révision	description	date
01	Doc. 1: R.C. 1: soumission 1: soumission de l'architecte	2018-02-09
02	Doc. 1: R.C. 2: soumission 2: soumission de l'architecte	2018-02-09
03	Doc. 1: R.C. 3: soumission 3: soumission de l'architecte	2018-02-09
04	Doc. 1: R.C. 4: soumission 4: soumission de l'architecte	2018-02-09

projets
Locaux temporaires et de
type générique de la
Tour de l'ouest de l'IEL

ÉLECTRIQUE:
21^e ÉTAGE ÉCLAIRAGE ET
ALARME D'INCENDIE

1 21^e ÉTAGE ÉCLAIRAGE ET ALARME D'INCENDIE
E-8

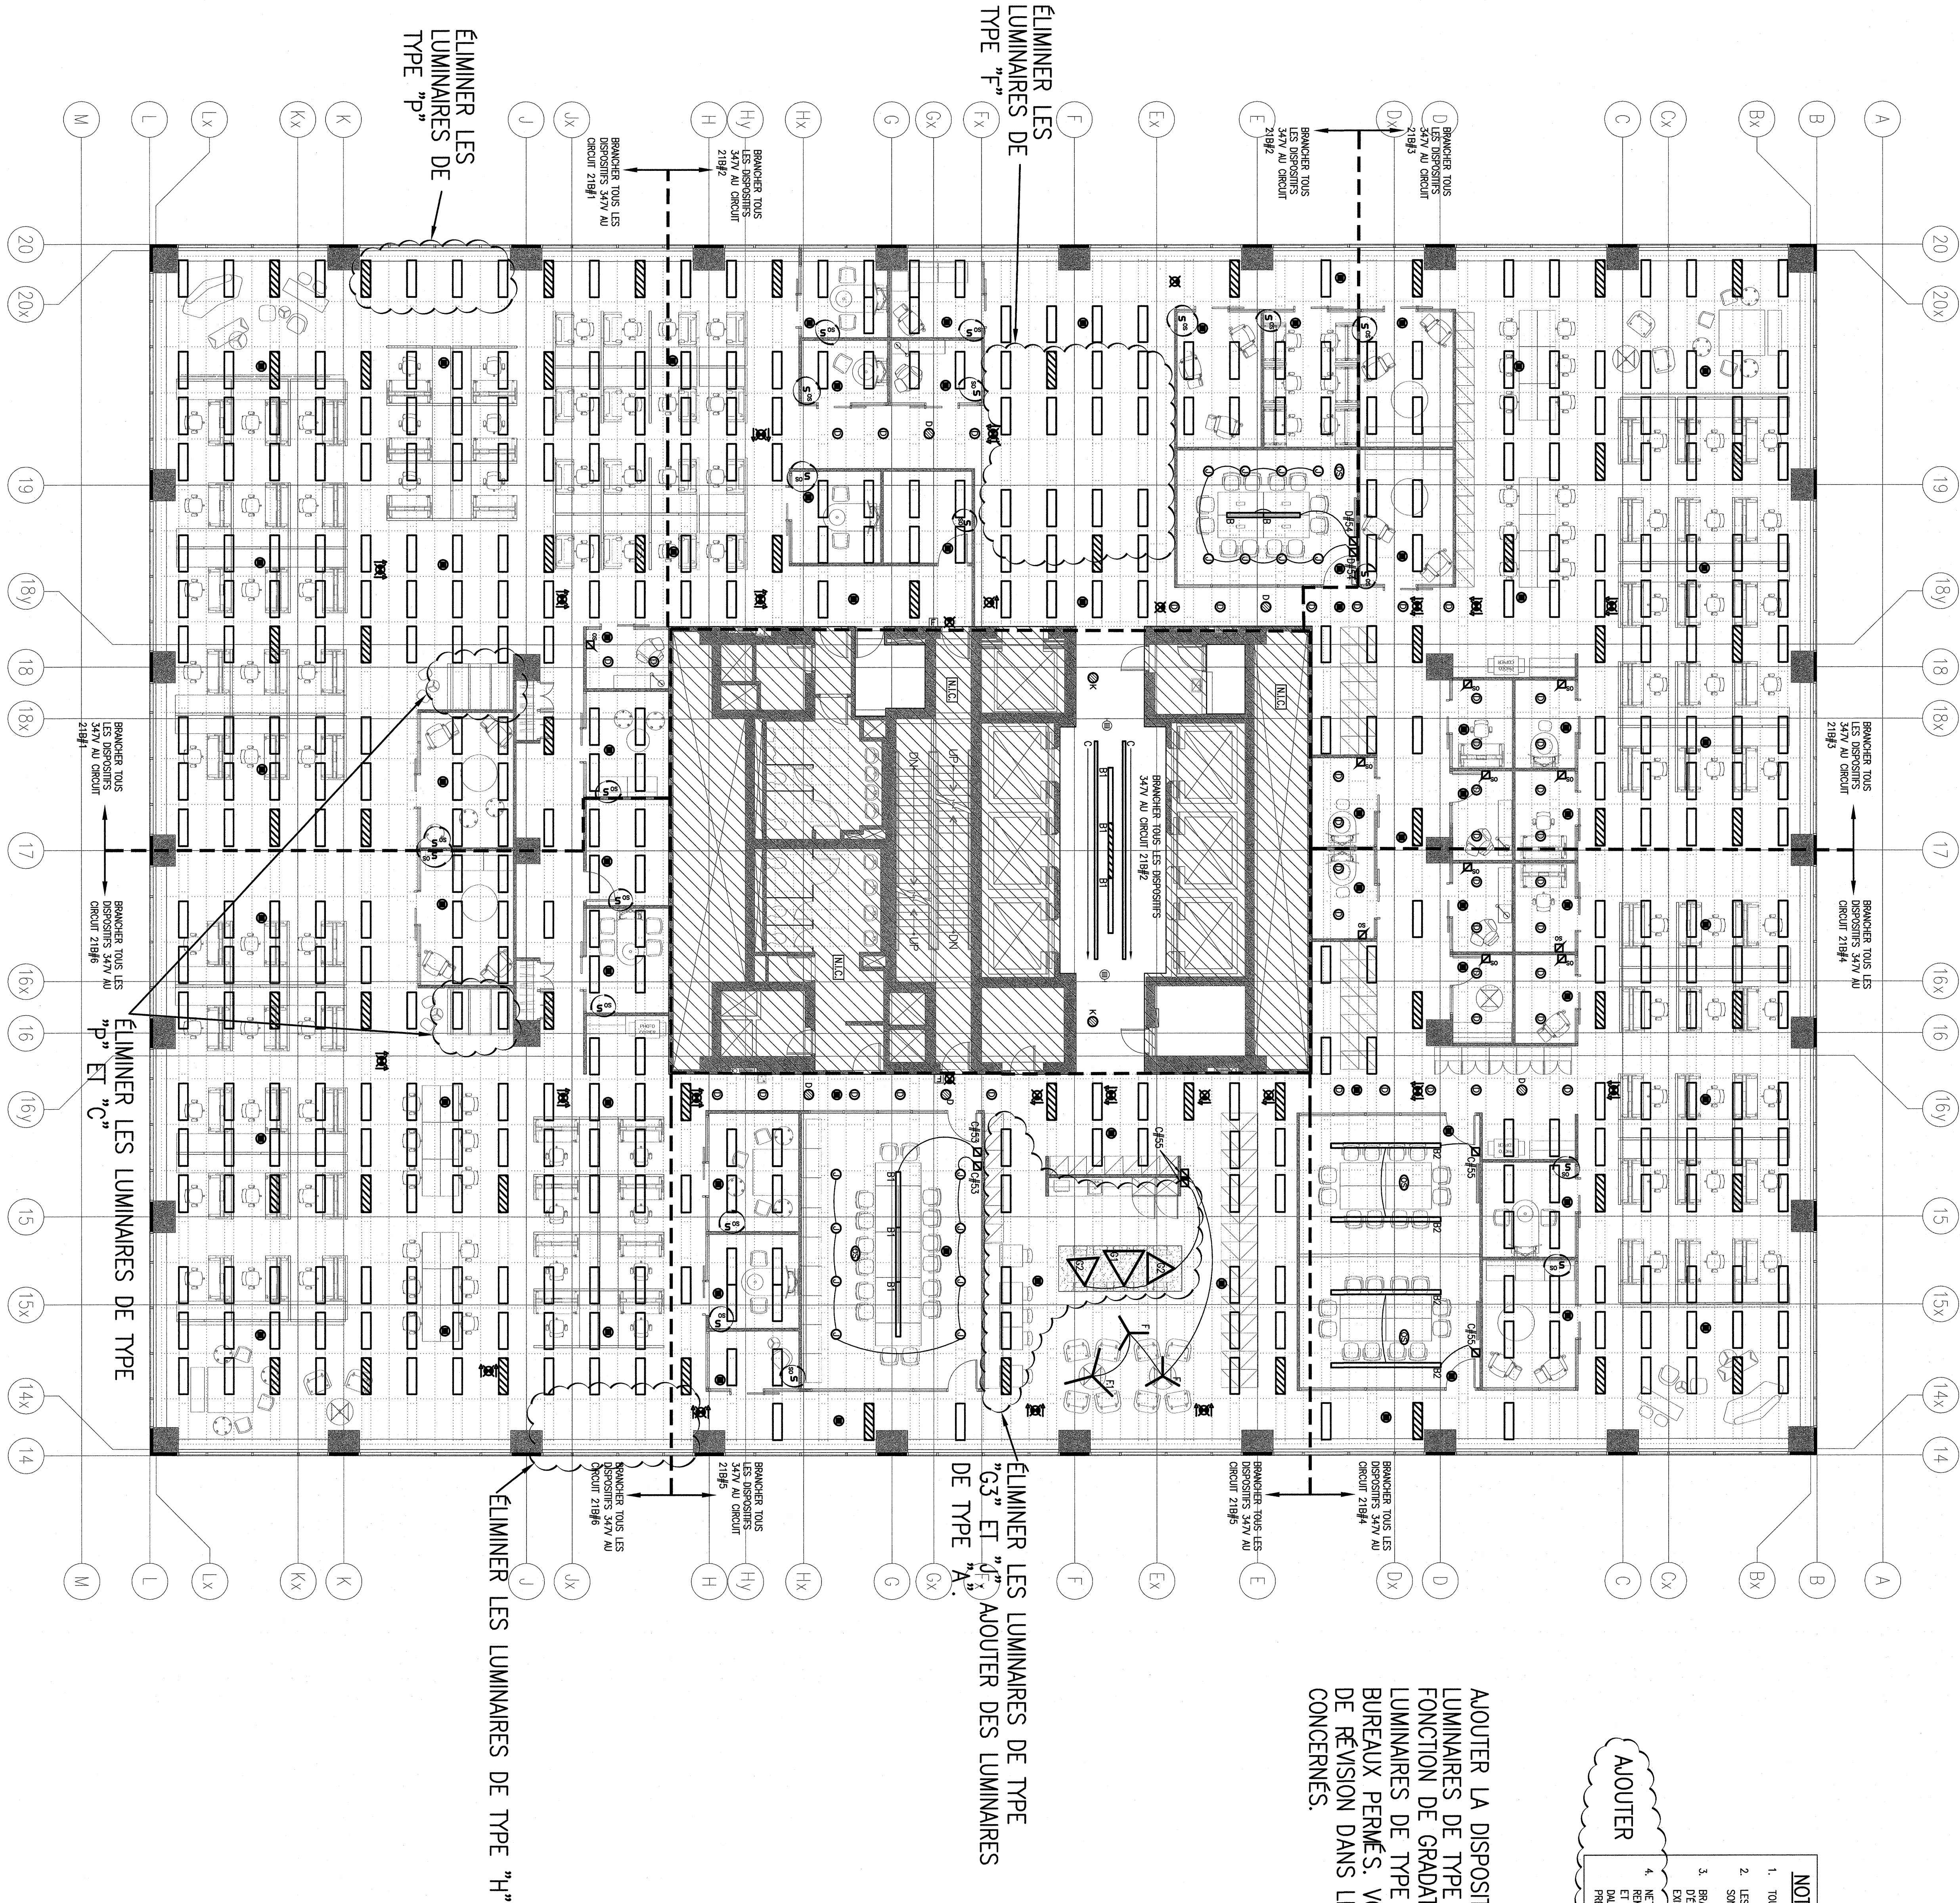
AJOUTER LA DISPOSITION DES
LUMINAIRES DE TYPE "A". ÉLIMINER LA
FONCTION DE GRADATION DES
LUMINAIRES DE TYPE "A" DANS LES
BUREAUX PERMIS. VOIR LES NUAGES
DE RÉVISION DANS LES BUREAUX
CONCERNÉS.
